DODATEK Č. 7 KE SMLOUVĚ O DÍLO ZE DNE 2. 3. 2021

uzavřeli dle zákona č. 89/2012 Sb., Občanský zákoník ve znění pozdějších předpisů, Dodatek č. 7
ke smlouvě o dílo č. objednatele: S21-114-0027; č. zhotovitele: 1470-304-KM-001 (dále též jen
„Dodatek č. 7“ nebo jen „Dodatek“) tohoto znění:

Předmět díla:	Pochozí fólie na střeše 6NP		
Objekt:	„UTB - Rekonstrukce a modernizace objektu U7“		
Objednatel:	Univerzita Tomáše Bati ve Zlíně		
Zhotovitel:	GEMO a.s.		
TDS:	[redacted]		
Projektant:	Adam Rujbr Architects s.r.o.		
Popis změny:	Doplnění pochozí fólie jako koridoru pro servis VZT jednotek na střeše.		
Odůvodnění změny:	Nový požadavek údržby.		
údaje o změně	Změnu vyvolal:	objednatel	
	Jedná se o změnu: (zatrhnout)	zúžení předmětu díla, kterou se snižuje cena díla	
		úprava předmětu díla bez vlivu na cenu díla	
		práce realizované a hrazené nad rámec ceny díla	x
	Jedná se o změnu ve smyslu zákona: (zatrhnout)	§ 222 odst. 4	x
		§ 222 odst. 5	
		§ 222 odst. 6	
§ 222 odst. 7			
Způsob projekčního řešení změny: (zaškrtnout)	zápis do SD (deníku změn)		
	dodatek k PD		
	dokumentace skut. provedení		
	jiné	x	
údaje o složení ceny změny	hodnota přípočtů (víceprací)	23 210,00 Kč	
	celkem v Kč

Úpravy ve vstupu, Úprava pod balkonem - jih

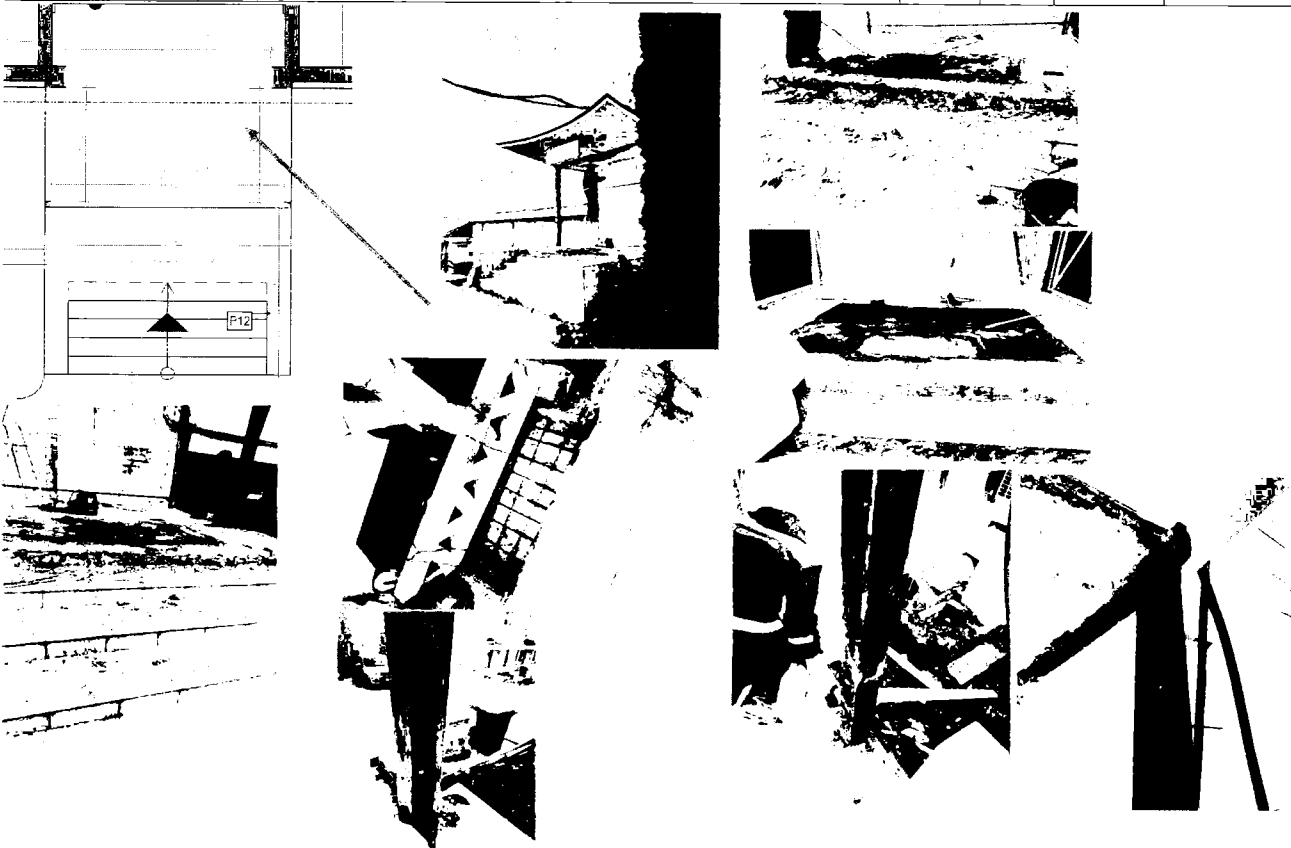
Předmět díla:	Úpravy ve vstupu, Úprava pod balkonem - jih		
Objekt:	„UTB - Rekonstrukce a modernizace objektu U7“		
Objednatel:	Univerzita Tomáše Bati ve Zlíně		
Zhotovitel:	GEMO a.s.		
TDS:	[REDAKCE]		
Projektant:	Adam Rujbr Architects s.r.o.		
Popis změny:			
Úprava stávajícího vstupu (schodiště) Doplňené čistící zóny stávajícího zádveří Dozdívky pod balkony přístavby			
Odůvodnění změny:			
Doplnění do zpracované projektové dokumentace			
údaje o změně	Změnu vyvolal:	objednatel	
	Jedná se o změnu: (zatrhnout)	zúžení předmětu díla, kterou se snižuje cena díla	
		úprava předmětu díla bez vlivu na cenu díla	
		práce realizované a hrazené nad rámec ceny díla	x
	Jedná se o změnu ve smyslu zákona: (zatrhnout)	§ 222 odst. 4	x
		§ 222 odst. 5	
		§ 222 odst. 6	
§ 222 odst. 7			
Způsob projekčního řešení změny: (zaškrtnout)	zápis do SD (deníku změn)		
	dodatek k PD		
	dokumentace skut. provedení	x	
	jiné		
údaje o složení ceny změny	hodnota přípočtů (víceprací)		63 469,49 Kč

Nové řešení podlahy v zádveři - nebylo součástí projektu

P.č.	Číslo položky	Název položky	MJ	Množství	Cena / MJ	Celkem
VCP - Úprava stávajícího schodiště (vstup do budovy)						26 140,00
		Demontáž souvrství podlahy za automatickými dveřmi: 6,12 m ² - dlažby - PRÁCE	h	4,00	385,00	1 540,00
		Demontáž podhledu: 6,12 m ² PRÁCE	h	6,00	385,00	2 310,00
		Demontáž SDK kastlu kolem 2 ks ocelových jaklů - PRÁCE	h	2,00	385,00	770,00
		Vybroušení, očištění a dvojitý nátěr 2 ks ocelových jaklů - PRÁCE	h	16,00	385,00	6 160,00
		Vybroušení, očištění a dvojitý nátěr 2 ks ocelových jaklů - MATERIÁL	ks	1,00	950,00	950,00
		Bednění, armování, betonáž a odbednění otvoru v podlaže na schodech cca (0,9*0,5m) - PRÁCE	h	14,00	385,00	5 390,00
		Bednění, armování, betonáž a odbednění otvoru v podlaže na schodech cca (0,9*0,5m) - MATERIÁL	ks	1,00	1 150,00	1 150,00
		Odstranění nesoudržných vrstev pod obkladem - STARÁ TERACO ÚPRAVA - PRÁCE	h	4,00	385,00	1 540,00
		Domazání kaveren po odstranění nesoudržné vrstvy (staré teraco) - PRÁCE	h	8,00	385,00	3 080,00

SIL - Doplnění připojení průmyslových praček a úprava v rozvaděči RH

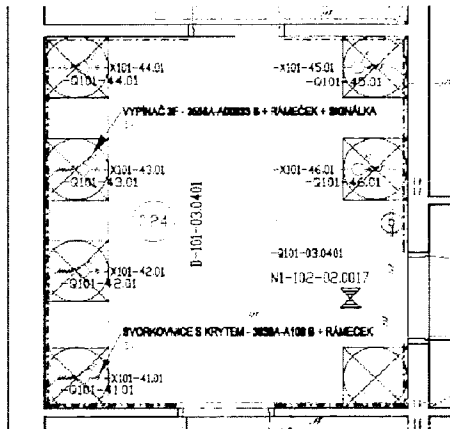
Předmět díla:	SIL - Doplnění připojení průmyslových praček a úprava v rozvaděči RH		
Objekt:	„UTB - Rekonstrukce a modernizace objektu U7“		
Objednatel:	Univerzita Tomáše Bati ve Zlíně		
Zhotovitel:	GEMO a.s.		
TDS:	[REDAKCE]		
Projektant:	Adam Rujbr Architects s.r.o.		
Popis změny:	Doplnění nového přívodu pro pračky a sušičky do m.č. 024 - Prádelna.		
Odůvodnění změny:	Dopřesnění typů spotřebičů uživatelem v průběhu realizace.		
údaje o změně	Změnu vyvolal:	objednatel	
	Jedná se o změnu: (zatrhnout)	zúžení předmětu díla, kterou se snižuje cena díla	
		úprava předmětu díla bez vlivu na cenu díla	
		práce realizované a hrazené nad rámec ceny díla	x
	Jedná se o změnu ve smyslu zákona: (zatrhnout)	§ 222 odst. 4	x
		§ 222 odst. 5	
		§ 222 odst. 6	
§ 222 odst. 7			
Způsob projekčního řešení změny: (zaškrtnout)	zápis do SD (deníku změn)		
	dodatek k PD	x	
	dokumentace skut. provedení		
údaje o složení ceny změny	hodnota přípočtů (víceprací)		149 119,35 Kč

P.č.	Číslo položky	Název položky	MJ	Množství	Cena / MJ	Celkem
Silnoproud						134 716,91
		Kabel PRAFlaDur 5x2,5 RE P60-R	m	245,00	159,29	39 025,81
		Vodič H07V-U 6,00 žlutozelený	m	90,00	47,59	4 283,37
		Požární přichytky	ks	490,00	76,70	37 583,00
		4025 TRUBKA TUHÁ PVC	m	78,00	82,54	6 438,01
		Vypínač 3-pól v krytu 20A	ks	7,00	1 502,80	10 519,60
		Dozbrojení rozváděče RH	ks	1,00	25 285,00	25 285,00
	* dle SOD (SIL)	Drobný podružný materiál nezahrnutý v ceníkových položkách 9%	%	9,00	1 231,35	11 082,13
		Zpracování projektové dokumentace	kpl	1,00	500,00	500,00

ZTI - Doplnění madel do koupelen ZTP

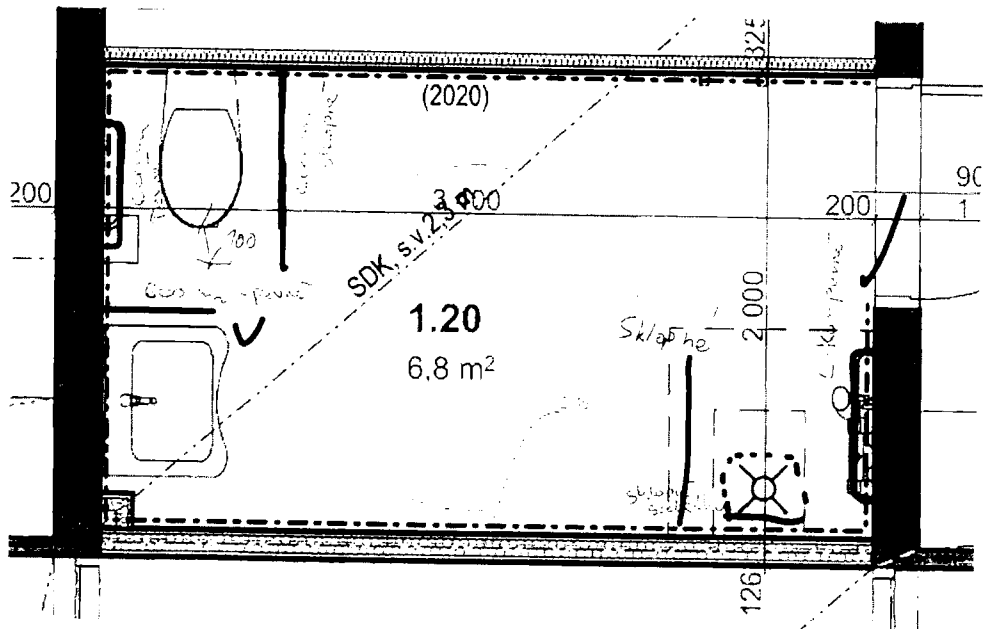
Předmět díla:	ZTI - Doplnění madel do koupelen ZTP		
Objekt:	„UTB - Rekonstrukce a modernizace objektu U7“		
Objednatel:	Univerzita Tomáše Bati ve Zlíně		
Zhotovitel:	GEMO a.s.		
TDS:	[REDAKCE]		
Projektant:	Adam Rujbr Architects s.r.o.		
Popis změny:	Doplnění madel do sociálních zařízení ZTP.		
Odůvodnění změny:	Doplnění prvků dle aktuálních požadavků.		
údaje o změně	Změnu vyvolal:	objednatel	
	Jedná se o změnu: (zatrhnout)	zúžení předmětu díla, kterou se snižuje cena díla	
		úprava předmětu díla bez vlivu na cenu díla	
		práce realizované a hrazené nad rámec ceny díla	x
	Jedná se o změnu ve smyslu zákona: (zatrhnout)	§ 222 odst. 4	x
		§ 222 odst. 5	
		§ 222 odst. 6	
§ 222 odst. 7			
Způsob projekčního řešení změny: (zaškrtnout)	zápis do SD (deníku změn)		
	dodatek k PD		
	dokumentace skut. provedení		
	jiné	x	
údaje o složení ceny změny	hodnota přípočtů (víceprací)		75 974,20 Kč
	celkem v Kč bez DPH		
	hodnota odpočtů (méněprací)		0,00 Kč

P.č.	Číslo položky	Název položky	MJ	Množství	Cena / MJ	Celkem
		D+M madlo pevné k umyvadlu 500mm	ks	6	1 224,75	7 348,50
		D+M madlo pevné do sprchy 600mm	ks	5	2 979,25	14 896,25
		D+M sklopné sedátko sprcha 450x400 s podporou	ks	5	4 909,01	24 545,05
		D+M sklopné madlo sprcha 600mm	ks	5	2 938,88	14 694,40
		D+M madlo na dveře D.106 (koupelna ZTP)	ks	6	2 415,00	14 490,00

SDK kastlíky m.č. 1.14, 1.-5.NP, stoupačka D2

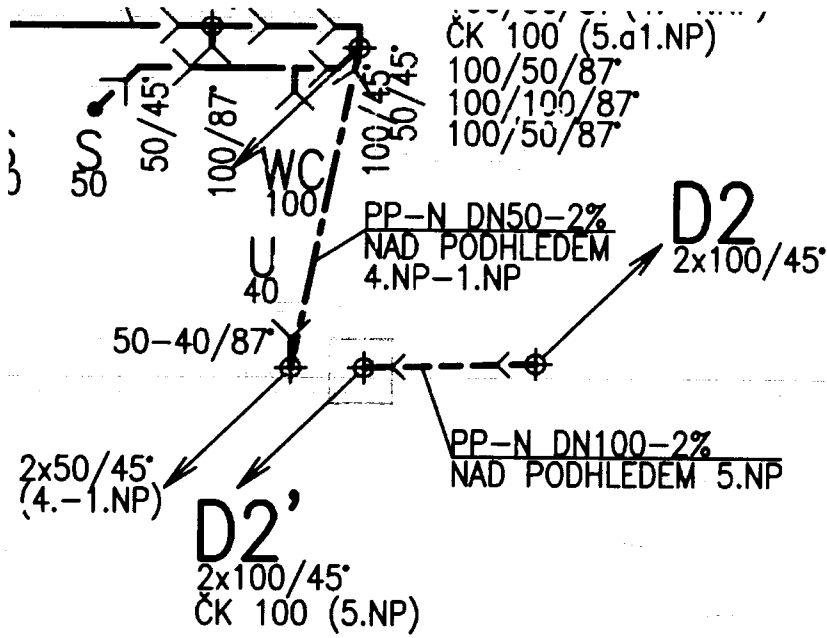
Předmět díla:	SDK kastlíky m.č. 1.14, 1.-5.NP, stoupačka D2		
Objekt:	„UTB - Rekonstrukce a modernizace objektu U7“		
Objednatel:	Univerzita Tomáše Bati ve Zlíně		
Zhotovitel:	GEMO a.s.		
TDS:	[redacted]		
Projektant:	Adam Rujbr Architects s.r.o.		
Popis změny:	Doplnění SDK kastlíků pro svody v hygienických místnostech.		
Odůvodnění změny:	Nebylo řešeno v zadávacím projektu.		
údaje o změně	Změnu vyvolal:	objednatel	
	Jedná se o změnu: (zatrhnout)	zúžení předmětu díla, kterou se snižuje cena díla	
		úprava předmětu díla bez vlivu na cenu díla	
		práce realizované a hrazené nad rámec ceny díla	x
	Jedná se o změnu ve smyslu zákona: (zatrhnout)	§ 222 odst. 4	x
		§ 222 odst. 5	
§ 222 odst. 6			
§ 222 odst. 7			
Způsob projekčního řešení změny: (zaškrtnout)	zápis do SD (deníku změn)		
	dodatek k PD	x	
	dokumentace skut. provedení		
	jiné		
údaje o složení ceny změny	hodnota přípočtů (víceprací)		10 080,00 Kč
	celkem v Kč bez DPH

P.č.	Číslo položky	Název položky	MJ	Množství	Cena / MJ	Celkem
		SDK kastlík	mb	14,00000	720,00	10 080,00

ZTI - Doplnění přívodu vody k automatu

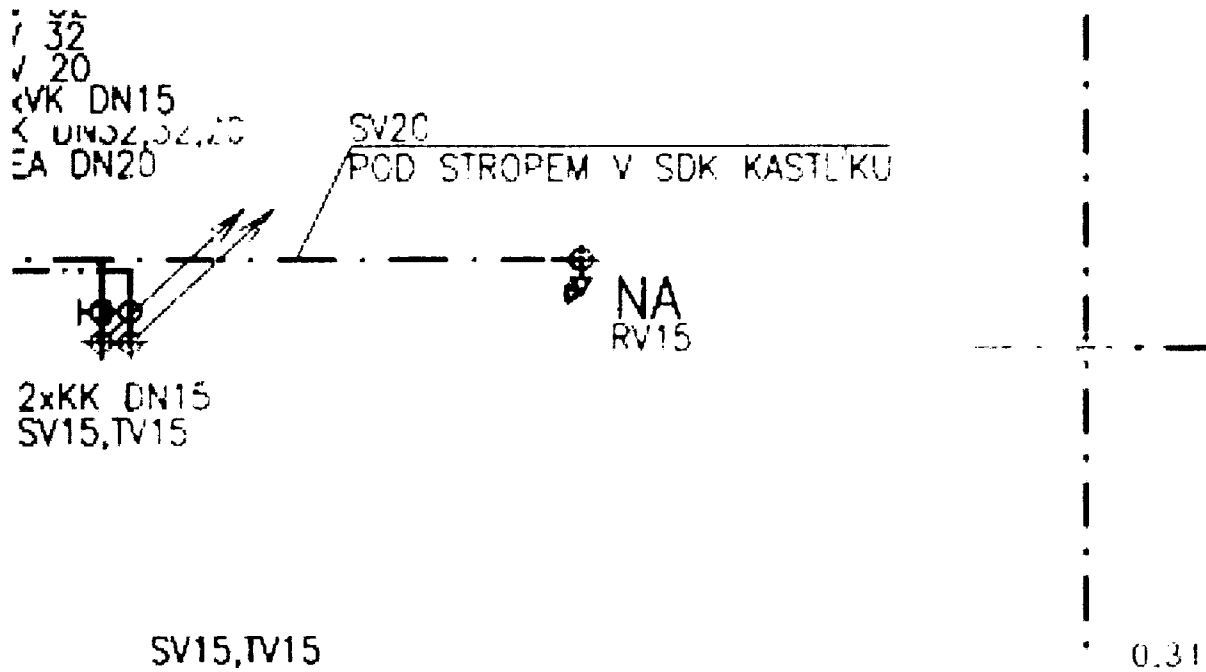
Předmět díla:		ZTI - Doplnění přívodu vody k automatu	
Objekt:		„UTB - Rekonstrukce a modernizace objektu U7“	
Objednatel:		Univerzita Tomáše Bati ve Zlíně	
Zhotovitel:		GEMO a.s.	
TDS:		[REDAKCE]	
Projektant:		Adam Rujbr Architects s.r.o.	
Popis změny:			
Doplnění přívodu vody pro budoucí nápojový automat v m.č. 0.02 Lobby.			
Odůvodnění změny:			
Dodatečný požadavek objednatele.			
údaje o změně	Změnu vyvolal:	objednatel	
	Jedná se o změnu: (zatrhnout)	zúžení předmětu díla, kterou se snižuje cena díla	
		úprava předmětu díla bez vlivu na cenu díla	
		práce realizované a hrazené nad rámec ceny díla	x
	Jedná se o změnu ve smyslu zákona: (zatrhnout)	§ 222 odst. 4	x
		§ 222 odst. 5	
		§ 222 odst. 6	
§ 222 odst. 7			
Způsob projekčního řešení změny: (zaškrtnout)	zápis do SD (deníku změn)		
	dodatek k PD		
	dokumentace skut. provedení	x	
	jiné		
údaje o složení ceny změny	hodnota přípočtů (víceprací)		9 755,00 Kč
	celkem v Kč bez DPH

P.č.	Číslo položky	Název položky	MJ	Množství	Cena / MJ	Celkem
	PP-RCT tlakové řady S 3,2 a S 4	DN20 - 25 x 2,8mm	M	6,00000	305,00	1 830,00
	Návrková izolace standard	tl. 20 mm pro DN15 (20 x 2,8mm)	M	6,00000	85,00	510,00
	PrV15	pračkový ventil DN15	SOUBOR	1,00000	220,00	220,00
	KK DN20	kulový kohout DN20	KUS	1,00000	345,00	345,00
		vsazení odbočky	KUS	1,00000	1 350,00	1 350,00
		Doprava	KUS	1,00000	2 400,00	2 400,00
		Prostup stěnou SDK + pož. ucpávka	KUS	1,00000	950,00	950,00
		Prostup stěnou SDK + pož. uclávka	KUS	1,00000	950,00	950,00
		Zapravení prostupů	KUS	1,00000	450,00	450,00
		Výmalba + úklid	KUS	1,00000	750,00	750,00
